福島第一原子力発電所 特定原子力施設に係る実施計画変更比較表（第Ⅱ章 2.5 汚染水処理設備等）

図-2 (a) 移送装置全体系統図 (1/3)

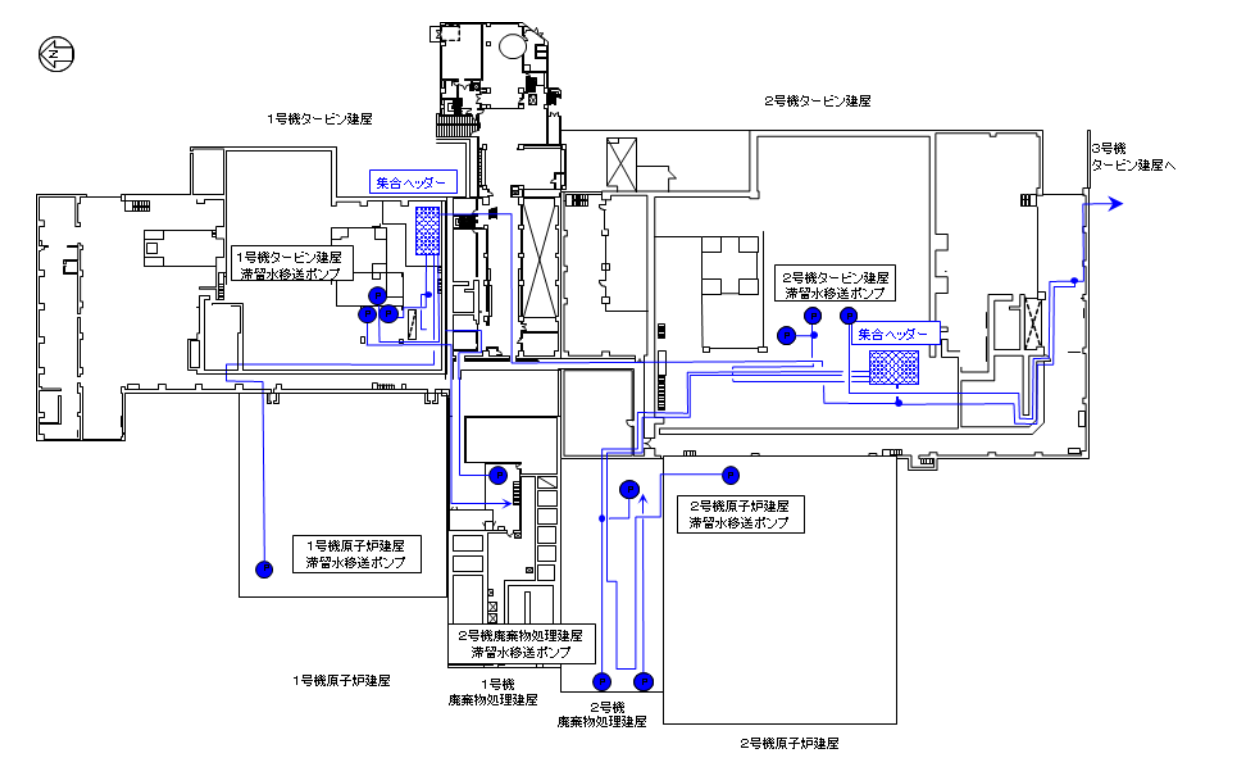
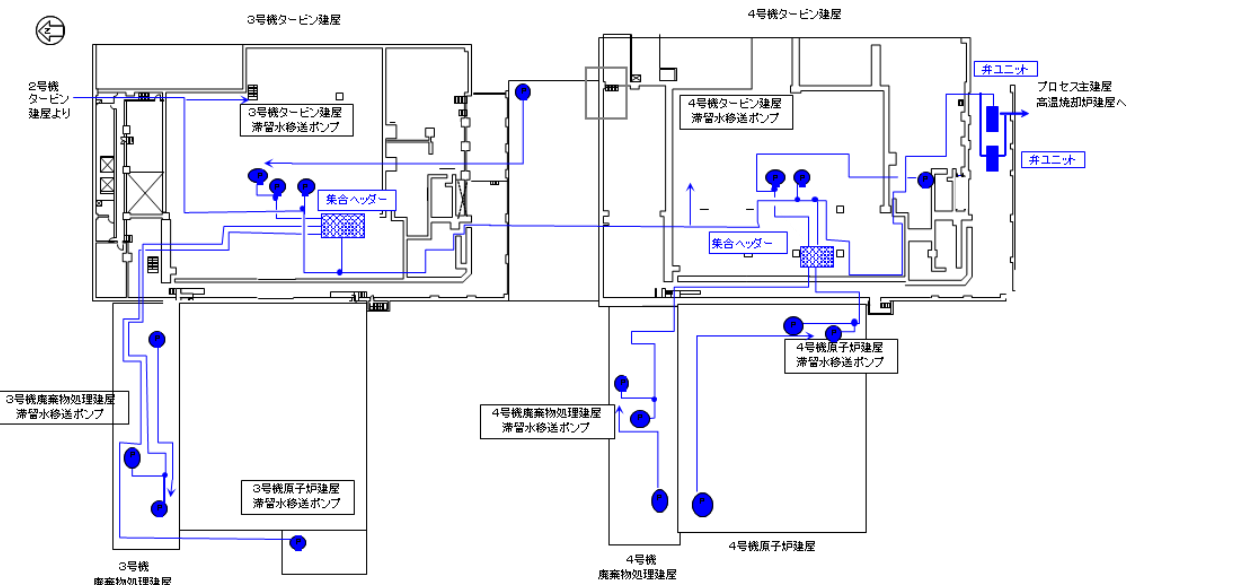
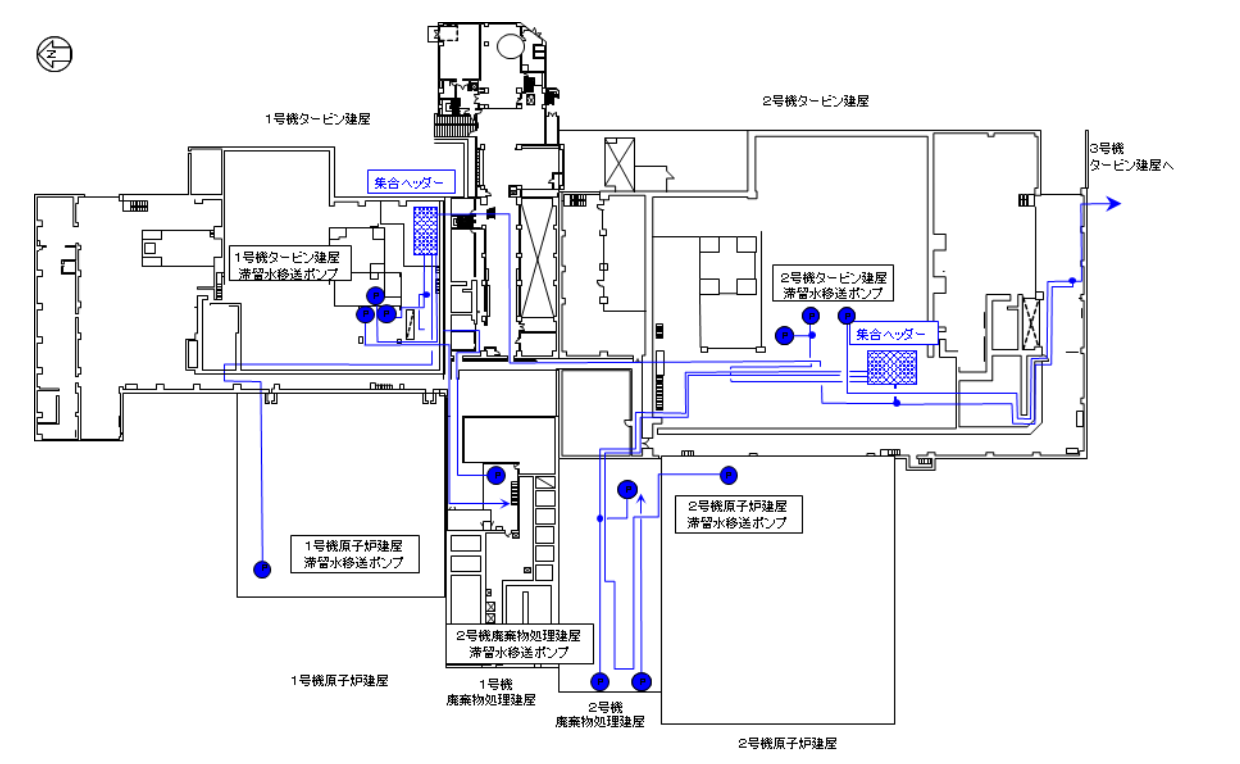
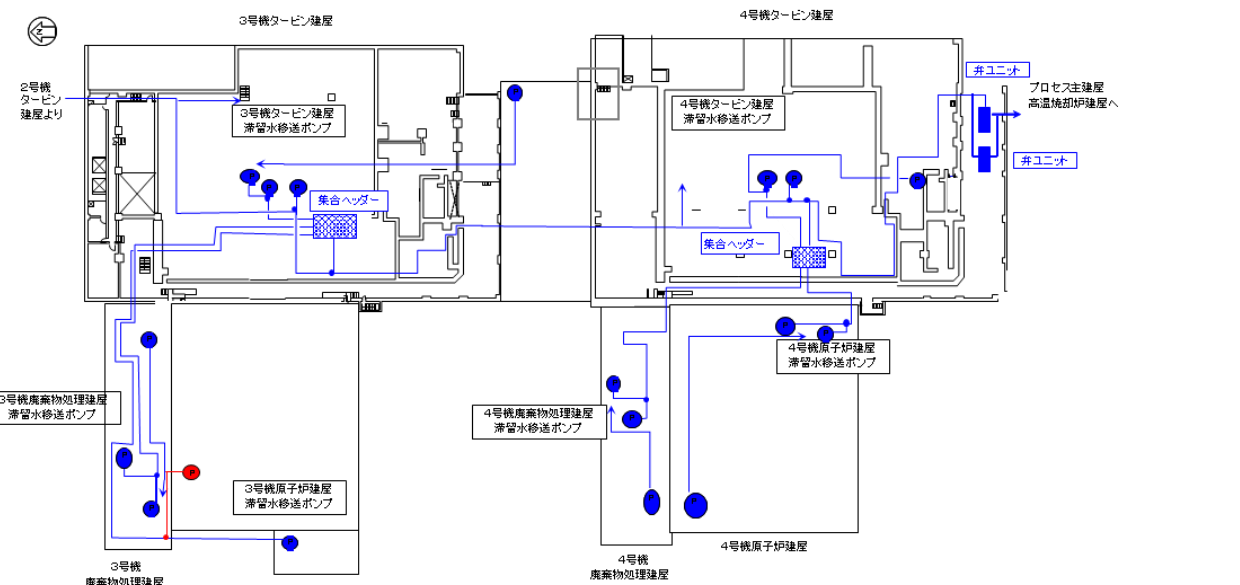
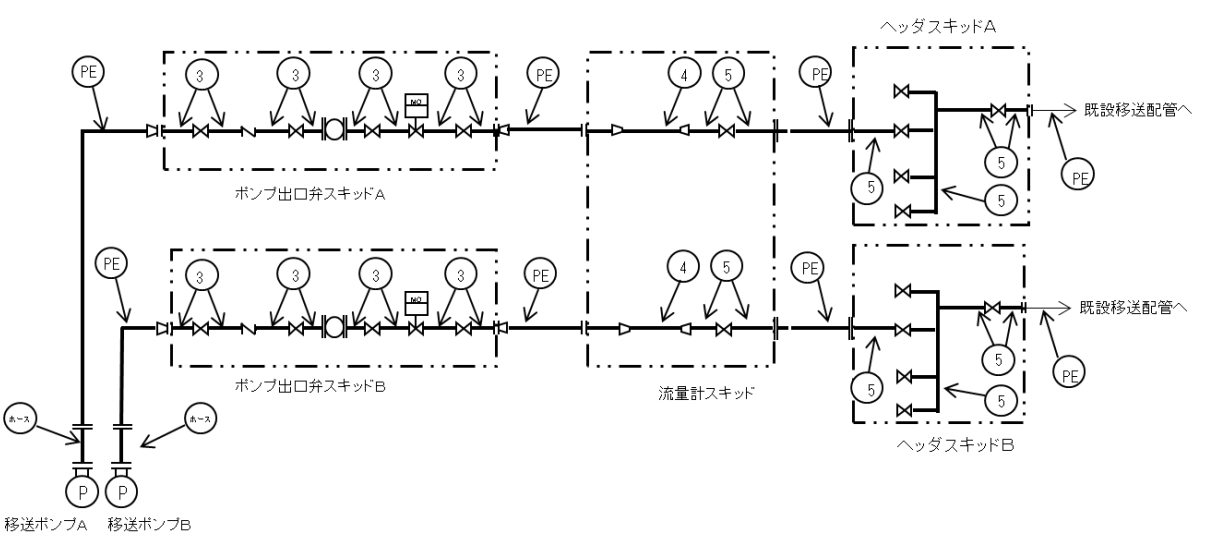
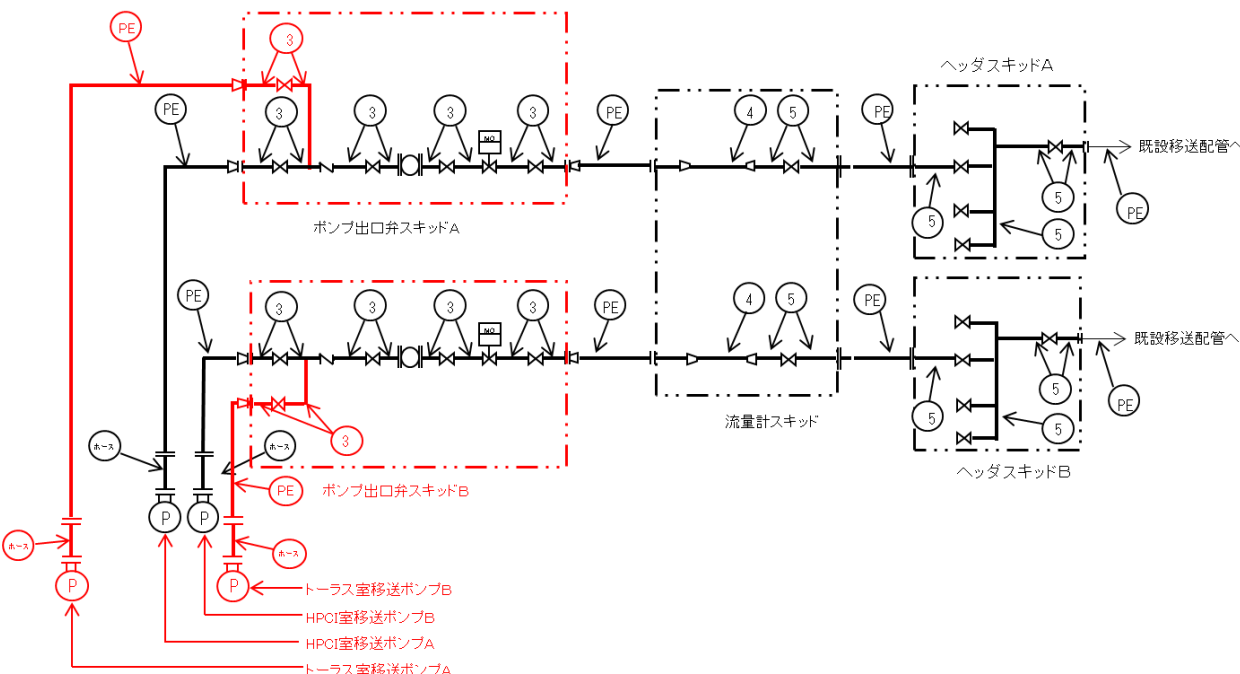
変更前	変更後	変更理由
<p>(中略)</p> <p>添付資料-1</p>	<p>(中略)</p> <p>添付資料-1</p>	<p>移送装置の追設に伴う変更</p>

図-2 滞留水移送装置の系統構成図 (2/3)

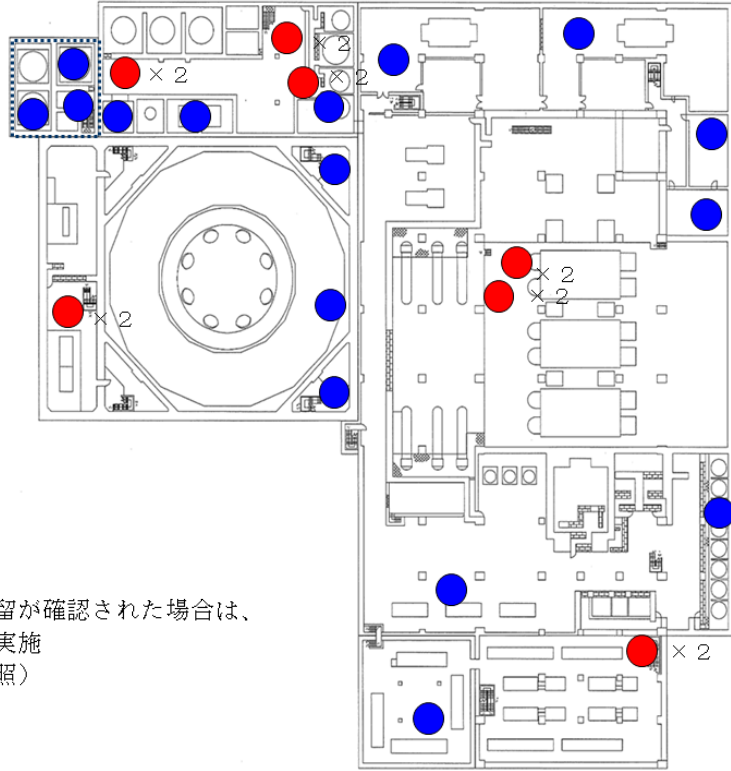
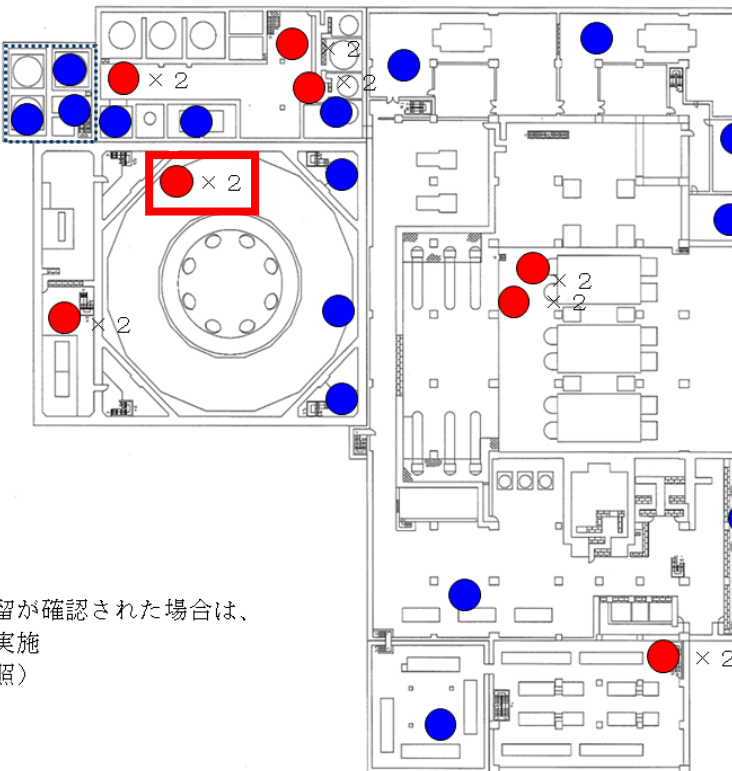
変更前	変更後	変更理由
<p>(中略)</p> <p>(中略)</p>	<p>(中略)</p> <p>(中略)</p>	<p>移送装置の追設に伴う変更</p>

図-2 建屋内外の水位比較範囲

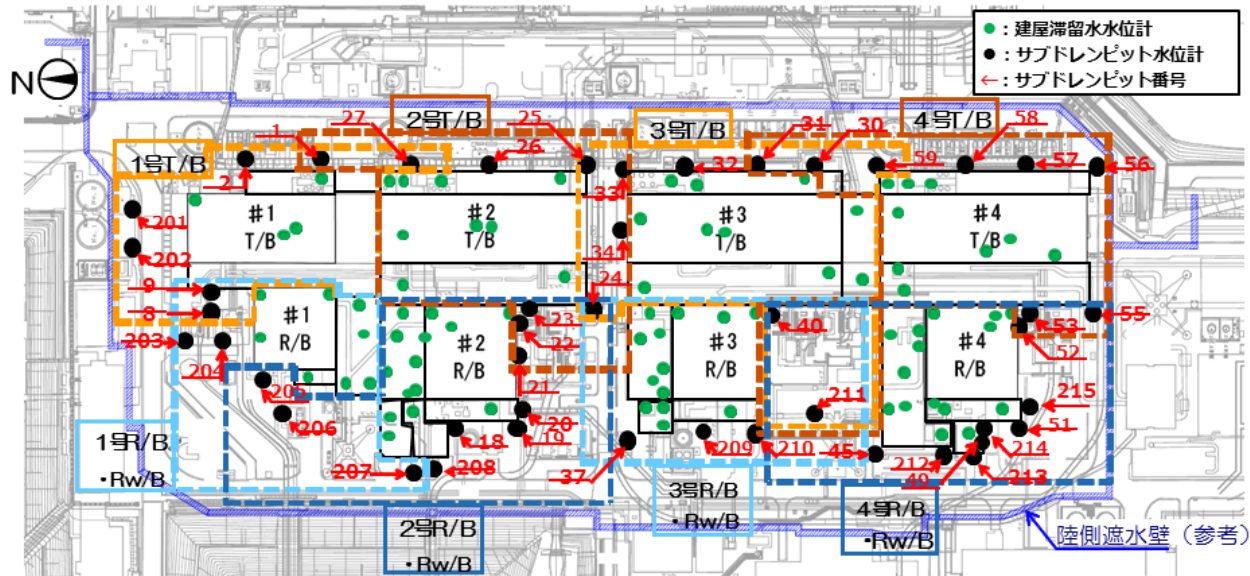
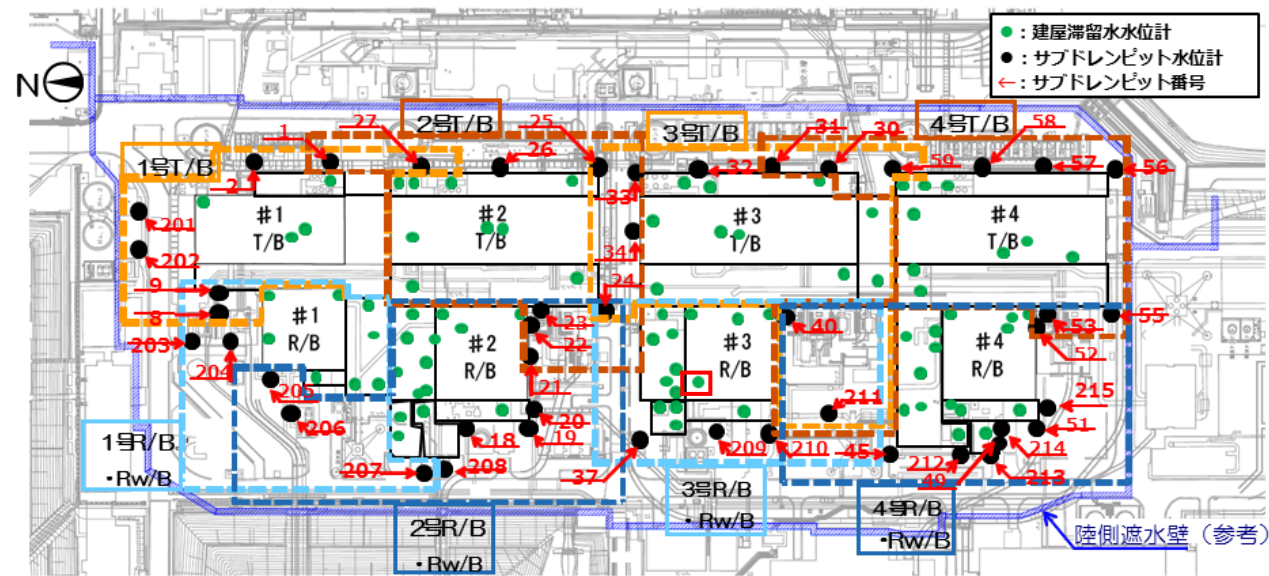
移送装置の追設に伴う追記
